**Van:** [REDACTED]  
**Verzonden:** dinsdag 8 maart 2022 14:15  
**Aan:** [REDACTED]  
**Onderwerp:** peilbuis Schermerweg

Gaat om peilbuis PB2.05, Schermerpad 4.

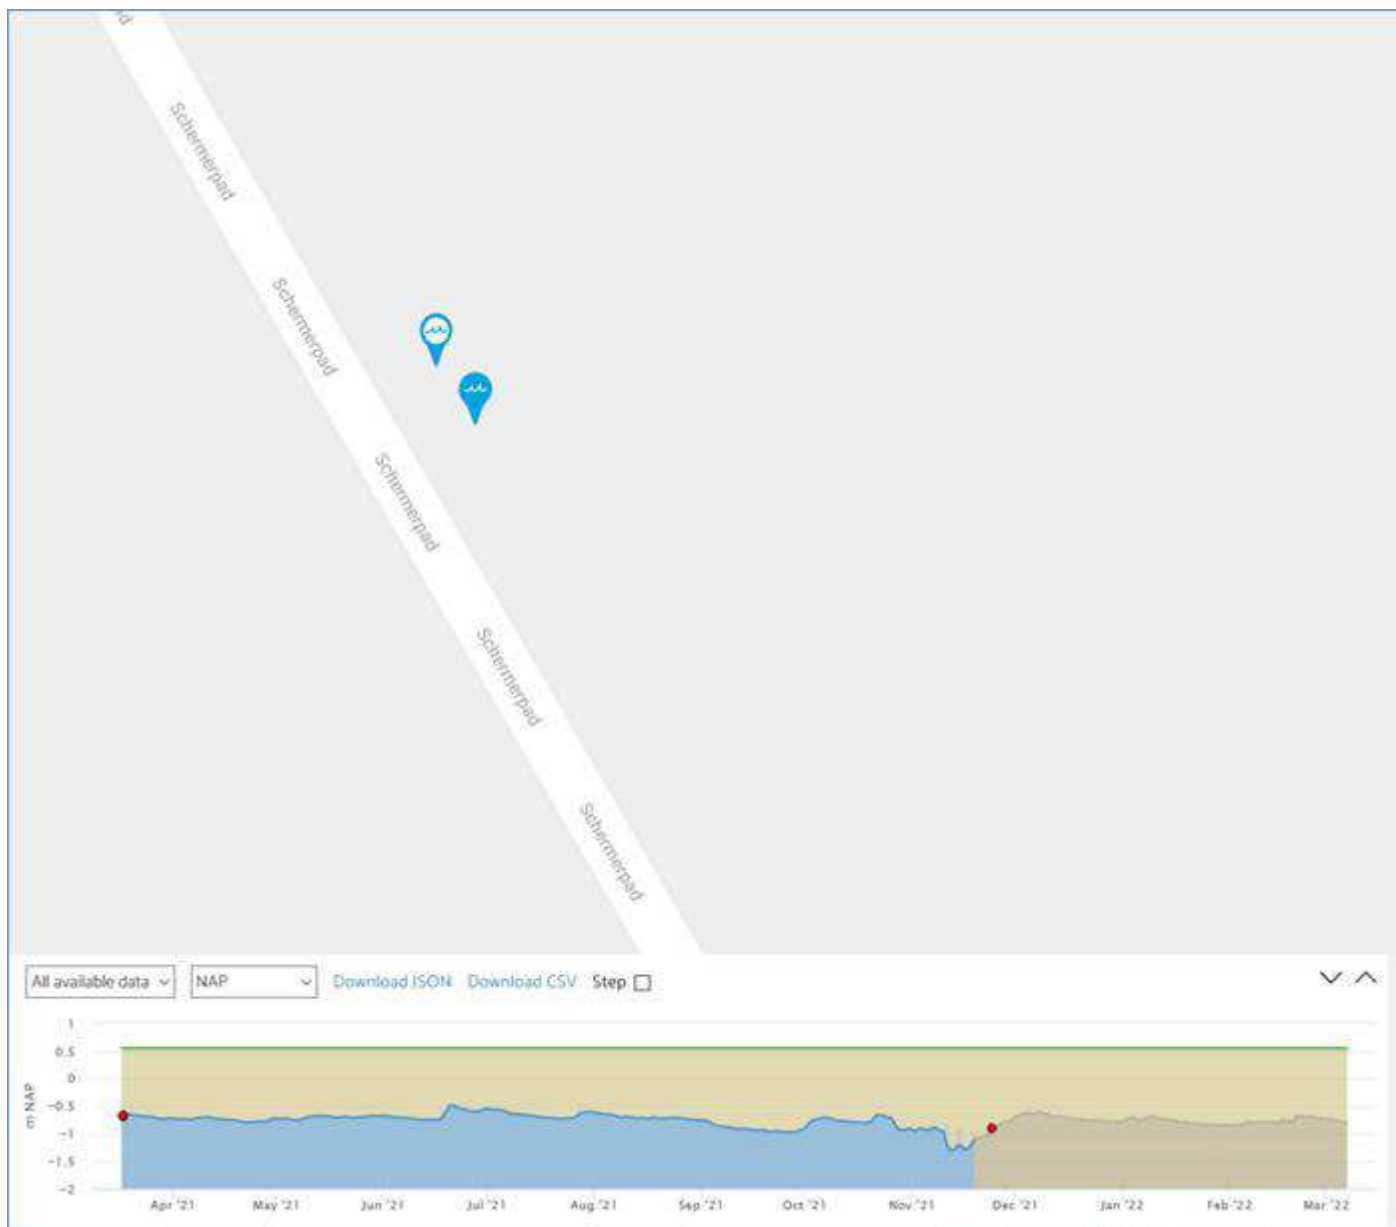
Volgens mij is deze buis ooit geplaatst om na te gaan of verticale drainage zin heeft (in particuliere tuinen).

Denk dat we nu wel mogen concluderen dat dat geen zin heeft, gelet op geringe stijghoogteverschil.

Of zie jij dat anders?

Laten we de metingen in PB2.05 derhalve maar stopzetten.
